CITROËN SERVICES A LA CLIENTELE Département Technique Après-Vente	NOTE TECHNIQUE ATELIER	N° 81-171 MA - AT
Le 1er Juillet 1981	ANNÉE-MODÈLE 1982 Modifications	CX Tous Types France

CITROËN SERVICES A LA CLIENTELE Département Technique Après-Vente	NOTE TECHNIQUE ATELIER	N° 81-172 MA - AT.
Le 5 Octobre 1981	ANNÉE MODÈLE 1982 Régulateur de vitesse	CX à Injection Electronique Tous Types

CITROËN SERVICES A LA CLIENTELE Département Technique Après-Vente	NOTE TECHNIQUE ATELIER	N° 81-173 MA - AT
Le 22 Juillet 1981	MOTEUR Démarreur	CX 2400 Carburateur et Injection Tous Types

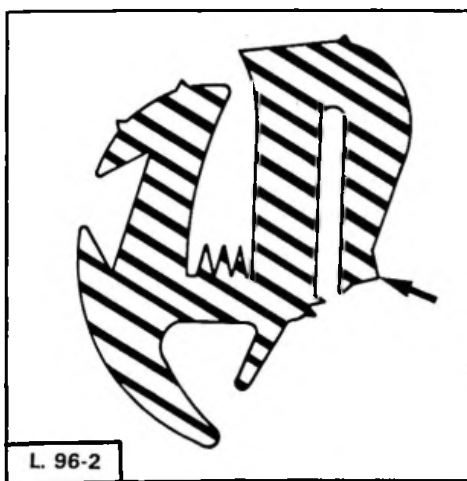
Depuis fin Novembre 1981 (Numéro d'Organisation P.R. : 1843), les véhicules CX peuvent être équipés d'un pare-brise feuilleté clair d'épaisseur 5,5 mm au lieu de 6,7 mm.

Le scellement caoutchouc de pare-brise est modifié en conséquence et est repéré par une strie (→) sur la périphérie de la partie chaussée sur la caisse (côté intérieur véhicule).

Au montage du scellement sur le pare-brise, la « soudure » est à positionner au centre de la partie inférieure de pare-brise (les trous d'écoulement d'eau sont situés de part et d'autre de cette « soudure »).

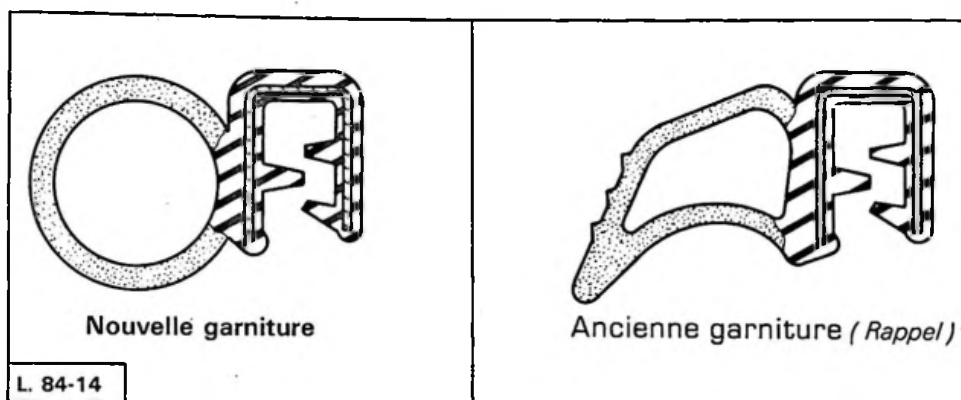
Depuis Décembre 1981 (Numéro d'organisation P.R. : 1849) les véhicules CX sont équipés d'une garniture d'étanchéité d'entrée de porte de section tubulaire.

La nouvelle garniture peut remplacer l'ancienne garniture d'étanchéité mais dans le cas ou seule une garniture serait à remplacer, le Département des Pièces de Rechange continuera de vendre les anciennes garnitures.

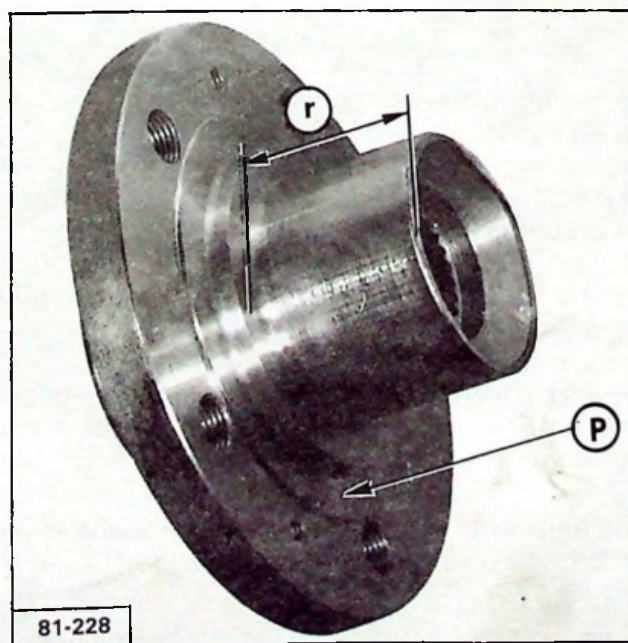
Depuis **Avril 1982** (N° d'organisation P.R.: 1967), l'étanchéité et la largeur des roulements de moyeux avant sont modifiées.

- Le roulement comporte un joint d'étanchéité intégré, à lèvres, côté moyeu, et une nouvelle bague d'étanchéité à lèvres latérale supplémentaire est montée côté transmission.
 - La largeur du roulement est portée à 36,4 mm (au lieu de 33,8 mm précédemment).
- Outre le roulement et son étanchéité, la nouvelle disposition modifie le moyeu, la transmission et le pivot.

Roulement : comporte une étanchéité intégrée, avec lèvres latérale supplémentaire, côté moyeu.

Bague d'étanchéité : comporte une triple lèvres dont une latérale.

Moyeu : comporte une piste rectifiée (P) pour l'appui de la lèvres d'étanchéité latérale du roulement et la portée (r) devient 35,8 mm (au lieu de 33,3 mm).

Fig. 1

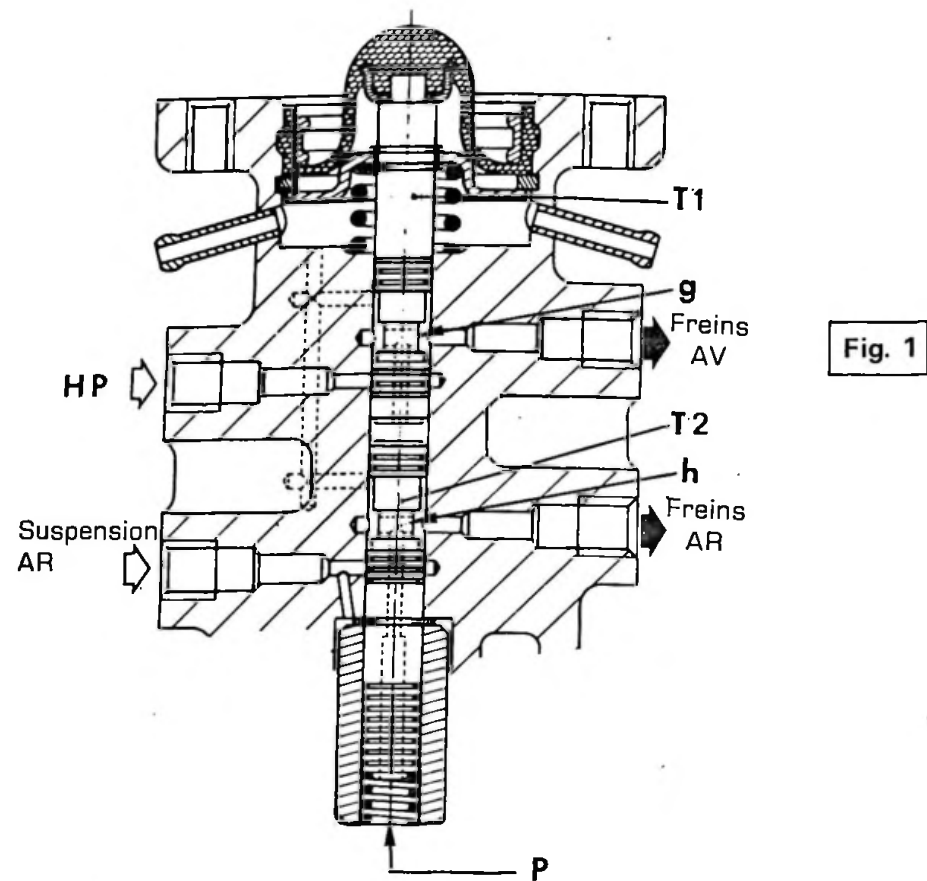
1. Fonction doseur (Fig. 1) :

Un effort sur la pédale déplace le 1^{er} tiroir T1 et met en communication une partie de la haute pression avec le circuit des freins avant. En même temps le liquide sous pression passe par l'orifice g, pour agir :

Fig. 2

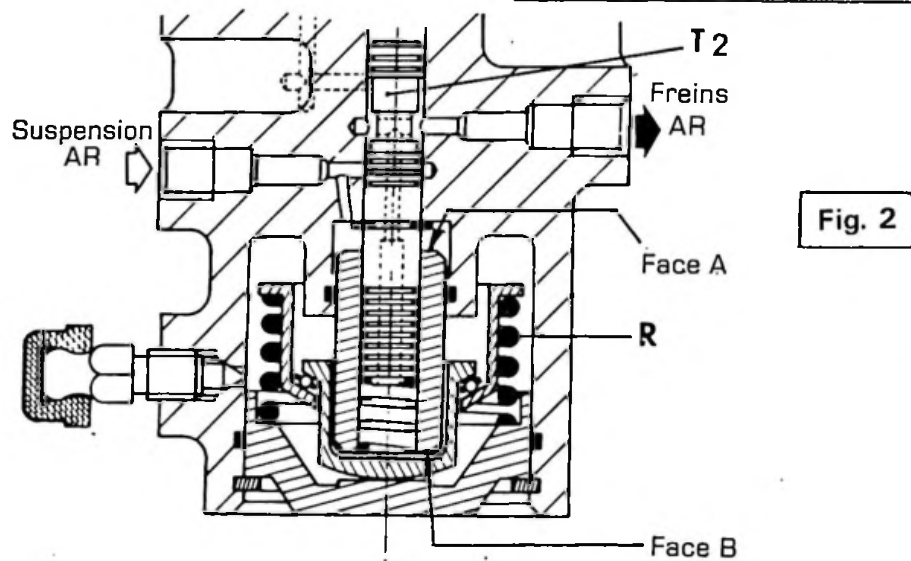
2. Fonction compensateur :

La pression de suspension arrière s'établit sur la face A de la navette et plaque celle-ci sur le fond du doseur, en comprimant le ressort R (Fig. 2). Sur la face B de la navette intervient la pression de freinage arrière.

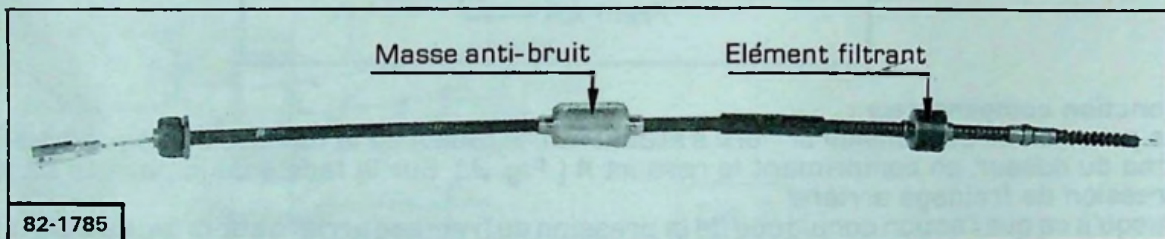
Le circuit hydraulique est modifié du fait de l'abandon du limiteur arrière.

En conséquence, il y a liaison directe entre le doseur compensateur et raccord 4 voies de suspension arrière d'une part, et le doseur compensateur et raccord 3 voies des blocs de freinage arrière d'autre part.

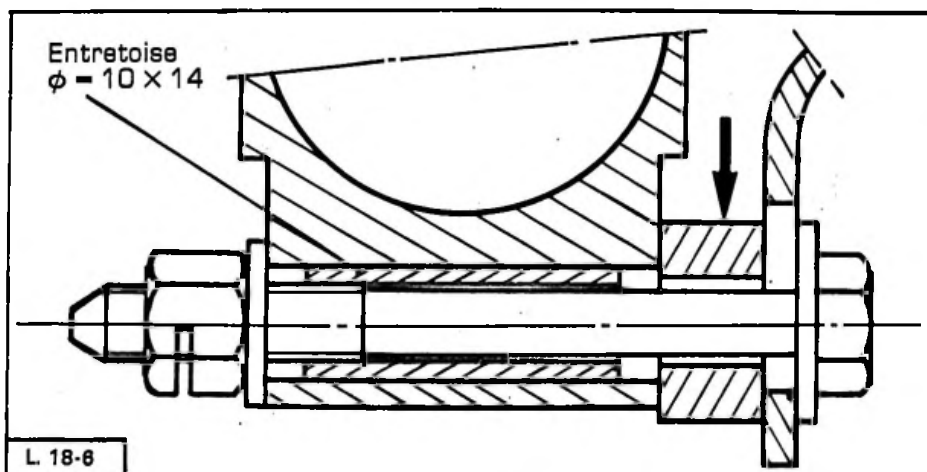
Depuis Juillet 1982 (Numéro d'Organisation P.R.: 2066), sur les véhicules CX2400 (Injection Electronique ou Carburateur) la liaison rotule d'échappement-carter inférieur moteur est réalisée par un silent-bloc élastique en remplacement de la lame ressort.

LA NOUVELLE SOLUTION ET L'ANCIENNE SONT INTERCHANGEABLES

Sur les véhicules équipés de la lame ressort (Y COMPRIS CX DIESEL), il est nécessaire d'adapter la nouvelle solution en commandant l'ensemble des pièces décrites au recto, sauf la rotule arrière (11).

La rotule équipant déjà le véhicule pourra être conservée, en glissant une entretoise $\phi 10 \times 14$ (longueur = 41 mm) N° P.R.: 79 10 007 668, à l'intérieur de l'alésage de fixation.

SECTION DU ROULEMENT A ROULEAUX

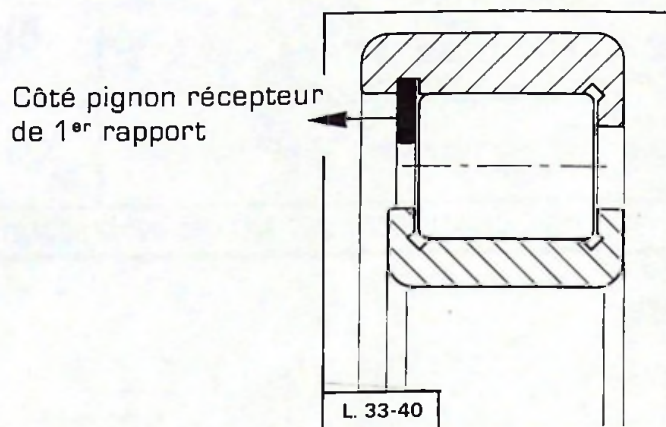
Un deuxième fournisseur de roulement sur l'arbre secondaire côté pignon d'attaque est homologué. Contrairement au précédent roulement, celui-ci présente un sens de montage : **le circlips d'arrêt des rouleaux doit être positionné du côté du pignon récepteur du 1^{er} rapport** (*schéma au verso*).

A épuisement des stocks, seul, ce nouveau roulement sera disponible au Département des Pièces de Rechange.

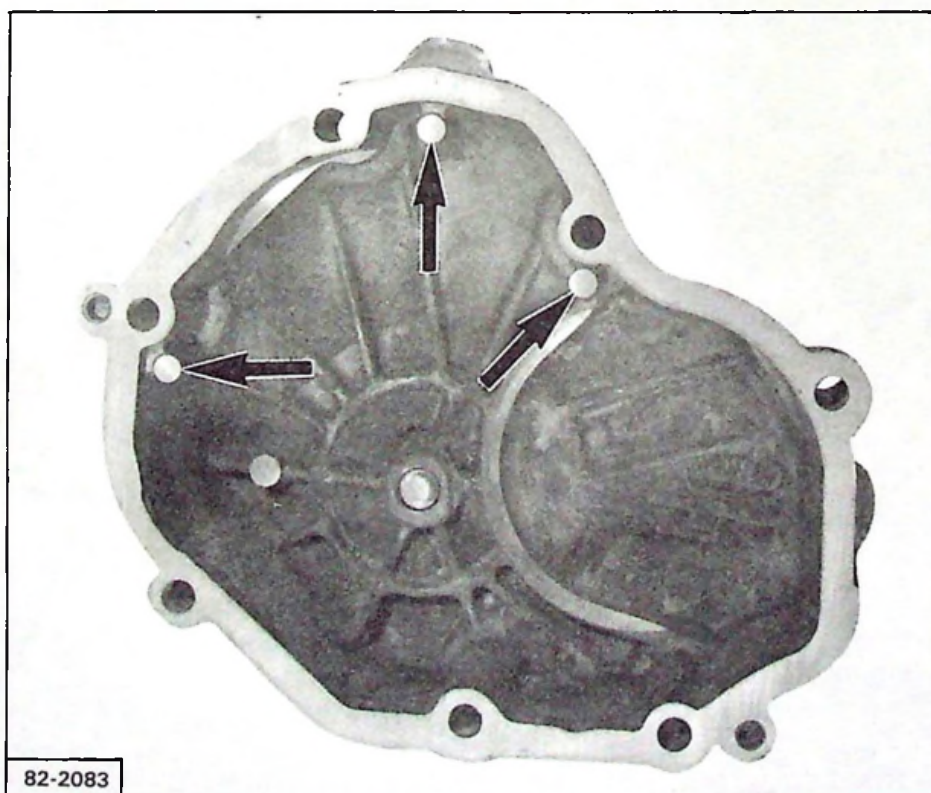
Depuis Février 1982 (Numéro d'Organisation P.R. : 1934), tous les couvercles de 5^{ème} rapport possèdent trois bossages (\blackrightarrow) correspondant (couvercle posé sur la BV) aux trois vis tête fraisée de fixation de la plaque d'arrêt de roulements.

A l'extinction des anciens couvercles, le Département des Pièces de Rechange ne fournira plus que la nouvelle solution .

ATTENTION : Suite à cette nouvelle disposition, pour les véhicules sortis avant Juillet 1980 (voir N.T. N° 80-154 MA du 17 Novembre 1980), il est impératif de demander, en outre, l'axe de fourchette de 5^{ème}-M.AR., référence P.R. : 95 547 258.
